杨凌示范区建设工程规划批前公示牌

杨陵区碧水华庭项目

拟调整方案总平面图

杨凌示范区建设工程规划批前公示牌

拟调整地库平面图

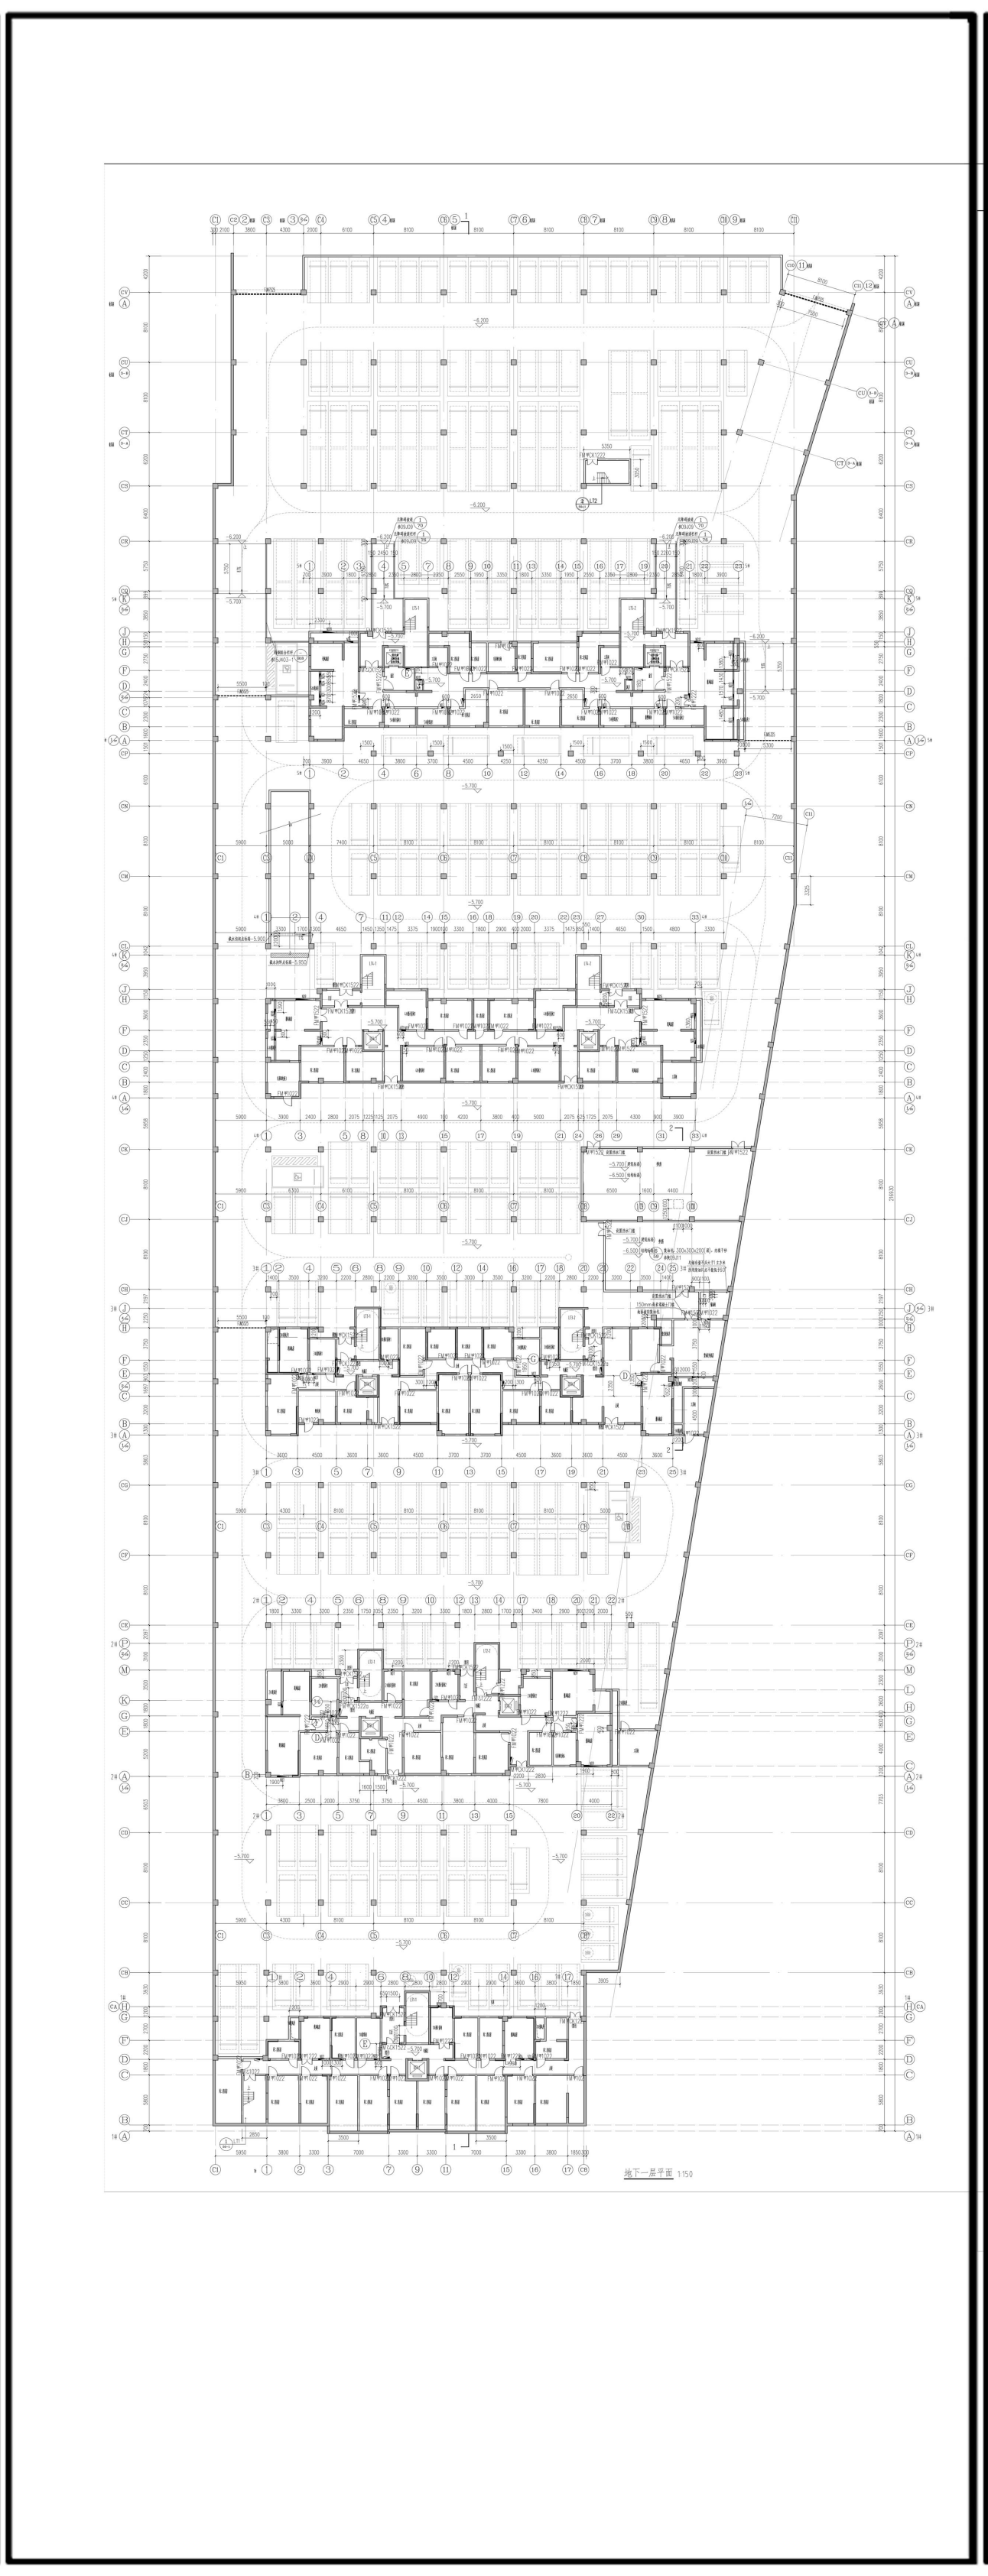
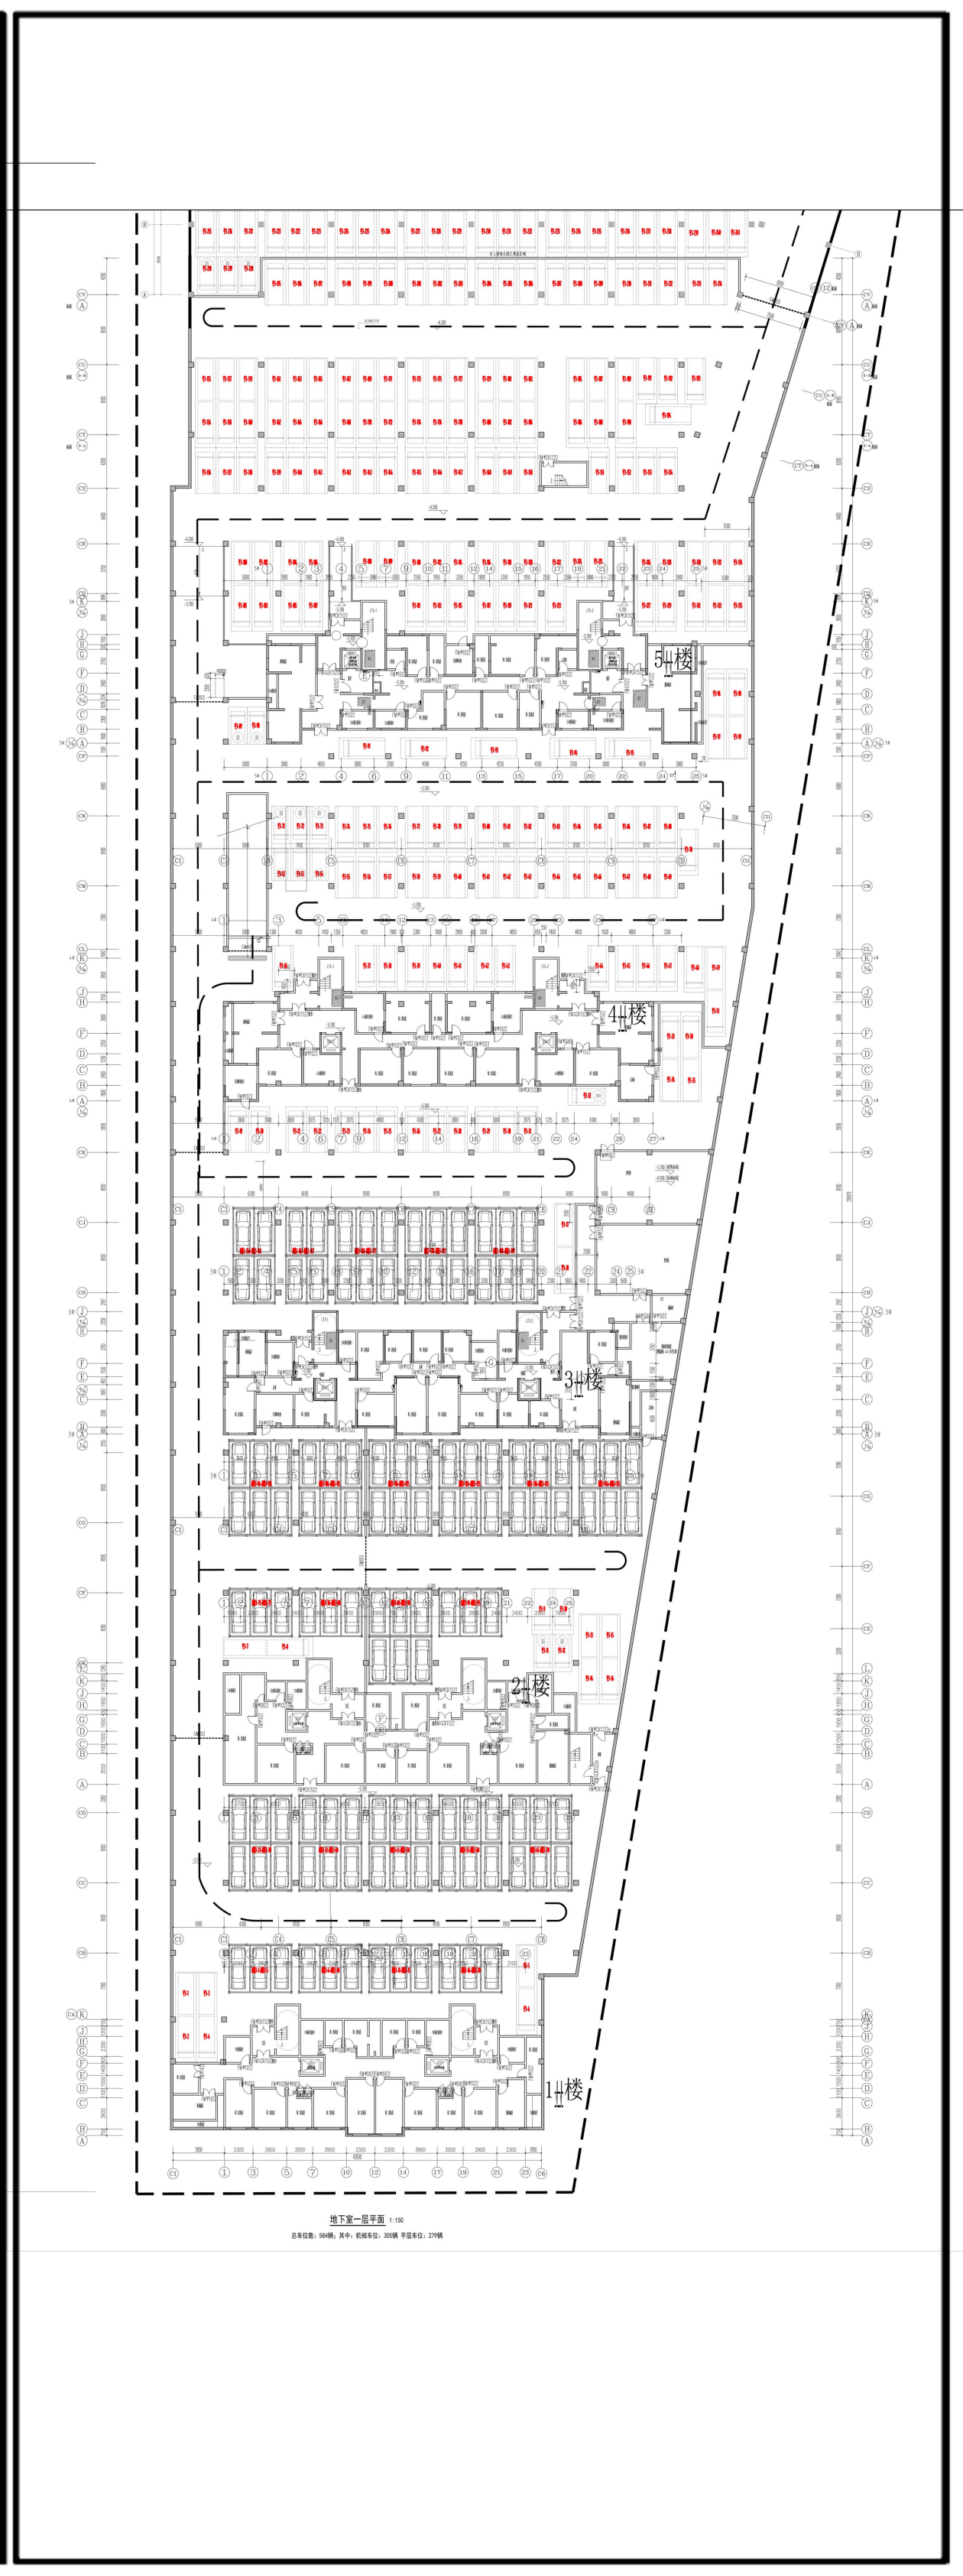
地下室调整：

1、根据变电所服务半径和容量的需求，在深化阶段，优化调整了位置，设置在3#住宅地下东侧。

2、为优化停车效率，增加地下停车位，扩大了1#、2#住宅之间地下东侧区域，扩大了地下车库三期的西侧车道宽度，扩大了地下车库三期的东侧地下室外墙范围。

3、增加地下停车位，在1#楼到4#楼之间设置机械车位。

4、优化了地下室消防设计，2#住宅东侧增加一个疏散楼梯，5#住宅北边增加了一个疏散楼梯。
